ACTA DE ASISTENCIA TÉCNICA No. SIN

Revisión del componente hidráulico y PTAP del proyecto ADECUACIÓN Y OPTIMIZACIÓN DEL ACUEDUCTO MULTIVEREDAL EL CUAL INCLUYA LAS VEREDAS: MARTÍN, BOTANILLA, YERBABUENAL Y SANTIAGO DE LA JURISDICCIÓN DE MUNICIPIO DE SAN PEDRO DE CARTAGO DEPARTAMENTO DE NARIÑO.

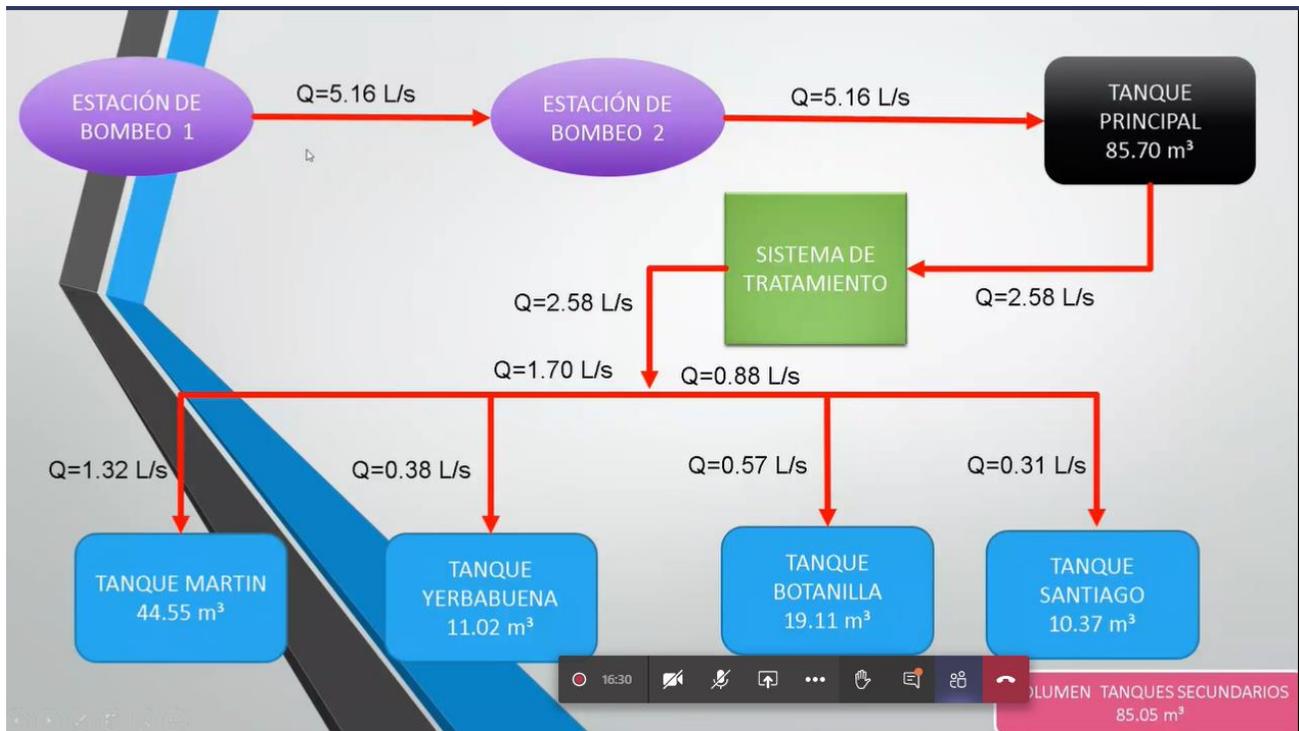
El consultor informa que el flujo de caudal a suministrar se observa en la figura siguiente, se tienen dos bombeos que conducen un caudal de 5,16 l/s hacia un tanque de almacenamiento principal que tiene 85,70m³, del cual sale un caudal hacia la PTAP de 2,56 l/s y de allí se distribuye a 3 tanques auxiliares en las veredas Martín, Botanilla, Santiago y Yerbabuena.

El MVCT recomienda considerar que al ingresar 5,16 l/s a través de 12h de bombeo se requiere una capacidad de almacenamiento de 111,45 m³ y sólo tiene 85,7 m³, entonces habría déficit de almacenamiento. Se recomienda revisar la solución de la situación bien sea generando dos turnos de bombeo o ampliando la capacidad del tanque de almacenamiento.

Por otra parte se debe entregar un caudal constante a la PTAP, a través de una estructura de control hidráulico, que no se evidenció en las memorias. El consultor manifiesta que puede colocar una válvula reguladora de caudal, sin embargo el MVCT le sugiere revisar qué tipo de estructura hidráulica puede generar esa aplicación.
